E6 Roterud–Storhove

Støy i naturreservatet – behandling av Statsforvalterens innsigelse

Oppdragsnummer:	5195019
Oppdragsnavn:	E6 Roterud–Storhove
Dokumentnummer:	NOTA-plp-029
Dokumentnavn:	Støy i naturreservatet – behandling av Statsforvalterens innsigelse

Figur 2-2 Gjennomsnittlig støynivå med volltiltak i lysblå linje

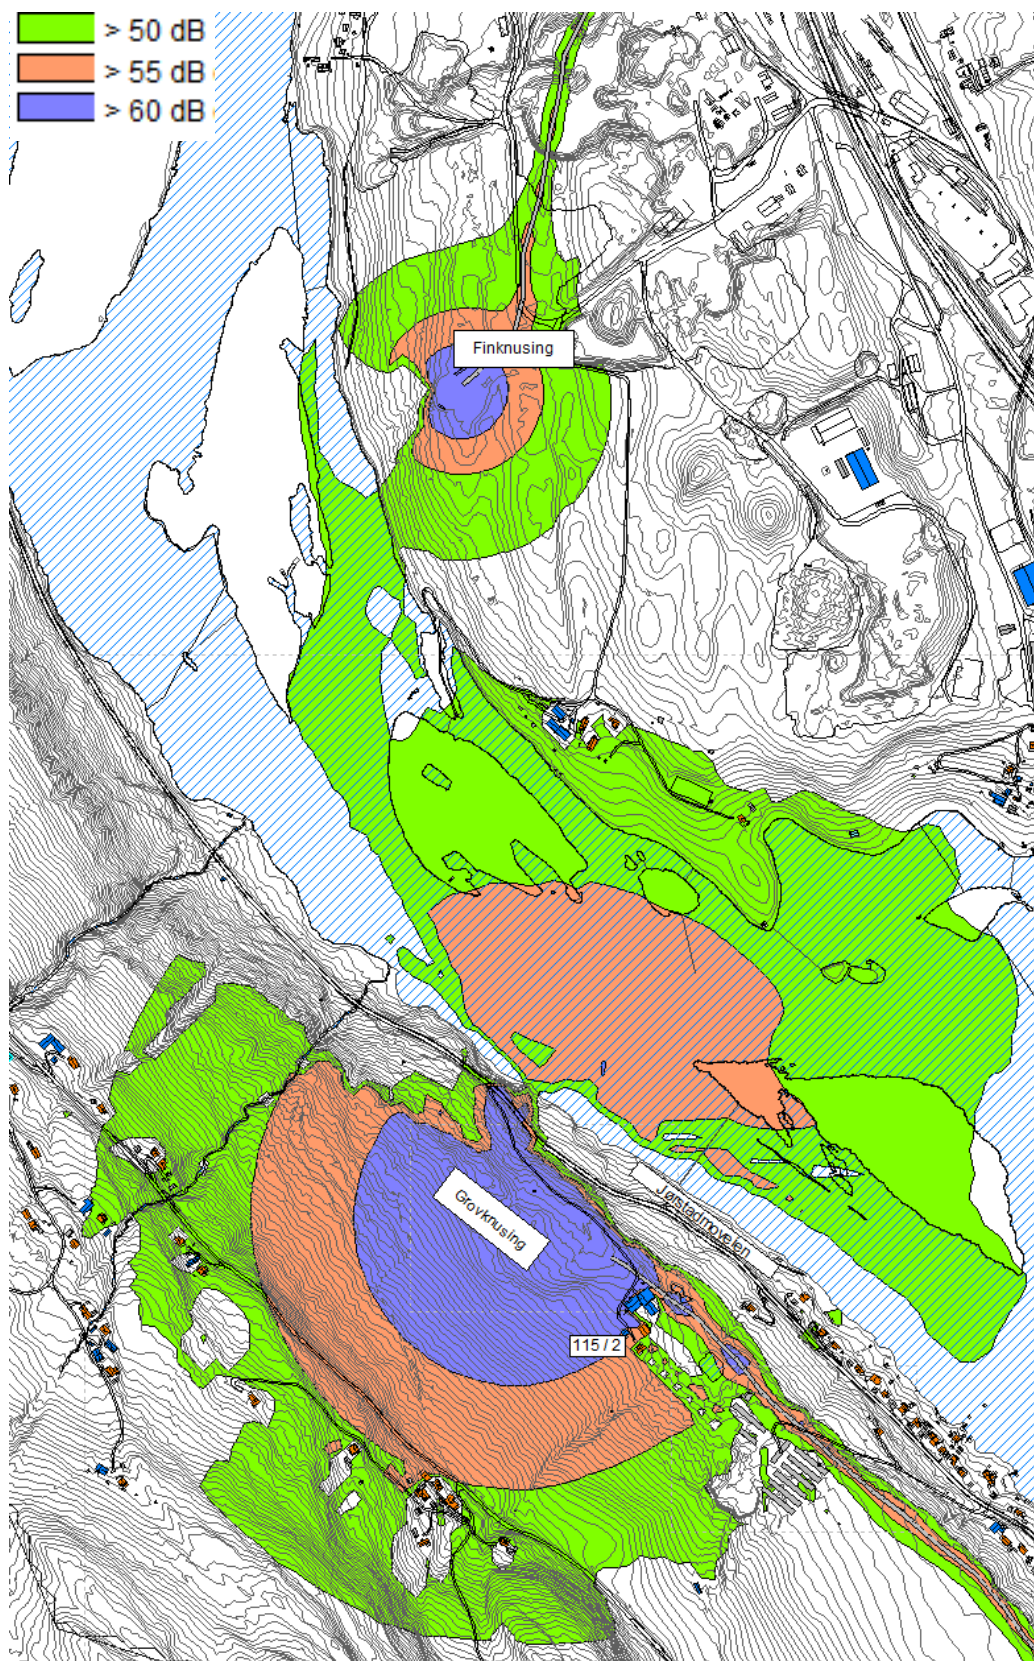
«Støy og påvirkning på dyreliv er et komplekst og forholdsvis lite undersøkt område, og derfor vektlegger vi føre-var prinsippet spesielt her, jamfør naturmangfoldloven § 9. Støynivåer så lave som 40-50 dB kan ha negativ effekt på fugl. Vi forutsetter at støyende aktivitet blir skjermet så godt som mulig i den videre detaljplanleggingen og slik som beskrevet for området rundt Trosset i YM-plan pkt. 4.5-34».

Knusing av masser planlegges både ved Trosset og på Hovemoen. Ettersom støyen fra anleggsfasen vil kunne foregå over tre sesonger, vil vi fremme ett eget punkt til planbestemmelsene for å ivareta verneverdiene særlig ved Trossetvollen og Storvollen. Vi har innsigelse til planen inntil dette er tatt inn jf. T-2/16 pkt. 3.6. og naturmangfoldloven §49.

- Støy fra masseknusing og annet støyende anleggsarbeid skal ikke gi støy over 50 dB i Lågendeltaet naturreservat og fuglefredningsområde i perioden 1. april – 20. juni.

Beregningene for gjennomsnittlig støynivå viser at det vil være mulig å redusere støynivåene i tilnærmet hele naturreservatet til å være lavere enn 50 dB ved hjelp av støyvoller. Uten støyvoller vil nivåene i store deler av naturreservatene være mellom 50 dB og 60 dB.

Som beskrevet tidligere i notatet er det gjennomført nye støyberegninger som viser at etableringen av en støyvoll med lengde ca. 225 m og en topphøyde minimum 1 m over knuseverket vil gi en meget effektiv støydemping mot Trossetvollen. Ved Hovemoen vil det tilsvarende være behov for en støyvoll med lengde ca. 70 m og en topphøyde minimum 1 m over knuseverket for å skjerme blant annet Storvollen. Disse støyvollene vil gi en meget effektiv støydemping som reduserer forstyrrelsen av dyre- og fuglelivet ikke bare i den mest sensitive perioden, men gjennom hele den treårige perioden.

Støy fra masseknusing og annet støyende arbeid skal ikke gi støy over 50 db Leq (gjennomsnittlig støynivå) på Trossetvollen og Storvollen i perioden 1. april – 20. juni.

Figur 2-6. Illustrasjon fra KU naturmangfold hvor utfordringene til støy særlig knyttes til de spesielle funksjonsområdene for fugl på Storvollen nord for brua og Trossetvollen og sentralområdet av reservatet sør for brua.

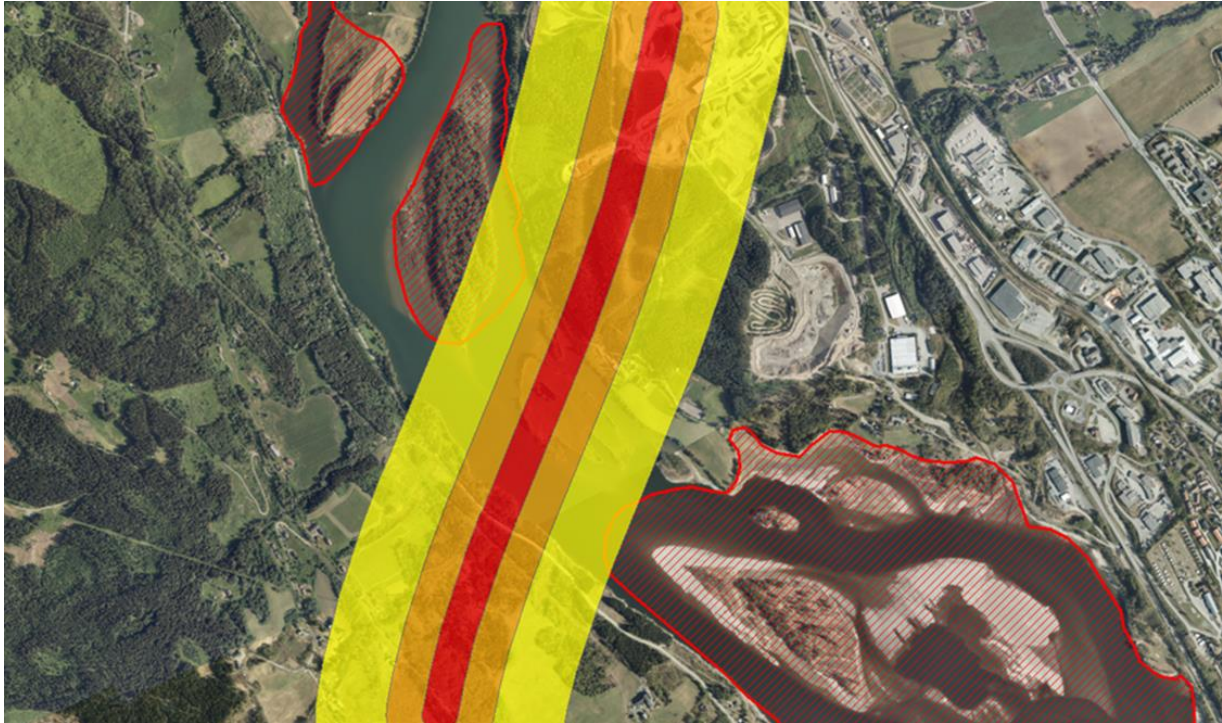
Støyrapporten side 51 viser hvor en får støypåvirkning opp til 55 dB (gul sone) rundt ny bru i reservatet. Ny E6 skal dermed ikke gi noen rød sone for varig støy (≥ 55 dB) som berører naturreservatet.

Vi forutsetter at lyd fra for eksempel tunnelpåslaget ikke gir noen større rød sone enn det som vises på kart i støyrapporten (KU for støy) side 51 og 57, samt kompensasjonsplan side 26. Hvis det er risiko for et annet, varig støybilde rundt tunnelmunningen enn det som er beregnet, må det gjøres avbøtende tiltak som for eksempel bruk av absorberingsmatter for å dempe dette mest mulig. Ut fra dette ber vi om at planbestemmelsen under tas inn og vi har innsigelse til planen inntil den er tatt inn jf. T-2/16 pkt. 3.6.

Støyskjermene på brua må dras langt nok inn på land for å ikke gi unødvendig, varig støy i reservatet. Støyskjermen på den nye brua må være tett og ikke gjennomsliktig for å minske kollisjons- og forstyrrelsesfaren for fugl. Dette bør fremgå tydeligere i pkt. 5.1.8 a. Støyskjermen må bygges helt tett fra vegbanen og opp slik det er beskrevet i kompensasjonsplanen.»

Ved valg av krysningpunkt, ble et justert alternativ noe lengre sør enn tidligere forslag valgt for å sikre best mulig avstand til det viktige fugleområdet Storvollen nord for brua. Samtidig viste beregninger av avstanden til Trossetvollen og sentralområdet av reservatet er stor nok til at ikke støy fra motorvegbrua skal bli for påtrengende. Videre viste beregninger at

etablering av en to meter høy tosidig støyskjerm på brua ga en meget god støydemping. Denne støyskjermen ble derfor prosjektert og innarbeidet i reguleringsplanen.

I den videre prosjekteringen av tiltaket og av mulige avbøtende tiltak, er det arbeidet med å optimalisere støydempingen. Støyskjermer på brua er blant annet forlenget inn på fastlandet og en støyvoll er innarbeidet på østsiden av Lågen for å ytterligere redusere støy i retning Storvollen. Nye beregninger viser at støy ytterst på sørøstspissen av Storvollen maksimalt vil være 57 dB, mens støynivåene raskt avtar til under 55 dB innover mot de sentrale områdene av vollen. Dette er ikke avskrekkende støynivåer, men studier viser at man for enkelte artsgrupper kan oppleve negative effekter selv ved lavere støy enn dette. Nye Veier mener likevel at de forventede effektene av støy fra motorvegbrua i driftsfasen vil være godt innenfor rammen av hva som ble lagt til grunn for utmåling av økologisk kompensasjon og ser at effekten av ytterligere tiltak vil være svært liten.
